ГЛАВГОССТРОЙНАДЗОР МОСКОВСКОЙ ОБЛАСТИ ГБУ МОСКОВСКОЙ ОБЛАСТИ «СТРОЙЭКСПЕРТ»

Отчет по результатам выполнения работы «Участие при проведении Главным управлением государственного строительного надзора Московской области осмотра и составлении протокола осмотра, в том числе фото- и видеофиксации нарушений обязательных требований, в рамках регионального государственного строительного надзора на территории Московской области» от «13» января 2025 № НН002

Информация об объекте капитального строительства		
1	Округ/район	г.о. Ступино
2	Местоположение	Московская область, городской округ Ступино, кадастровый номер земельного участка 50:33:0020248:677
3	Наименование объекта капитального строительства	«Здание подстанции скорой медицинской помощи на 5 бригад в смену государственного бюджетного учреждения здравоохранения Московской области «Московская областная станция скорой медицинской помощи по адресу: Московская область, г.о. Ступино, рп. Михнево»»

Результаты фотофиксации Фото 1 (Общий вид)

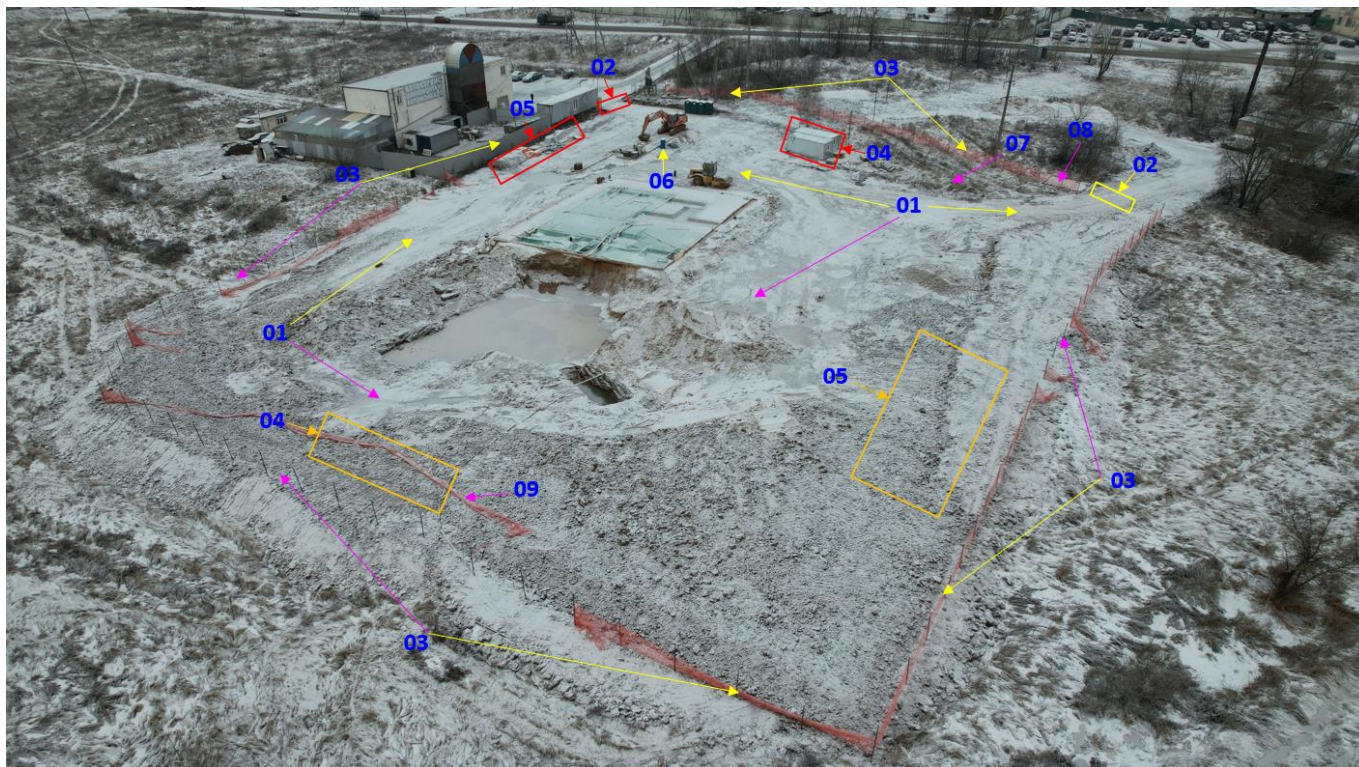
- 01** – Внутриплощадочные временные дороги (Не соответствует)
- 02** – Въезд-выезд (Не соответствует)
- 03** – Временное ограждение строительной площадки (Не соответствует)
- 04** – Мобильные здания и сооружения (Не соответствует)
- 05** – Складские площадки (Не соответствует)
- 06** – Пункт мойки колес (Имеется)
- 07** – Бункер для сбора мусора (Отсутствует)
- 08** – Место установки информационного щита (Отсутствует)
- 09** – Место установки стенда пожарной защиты (Отсутствует)
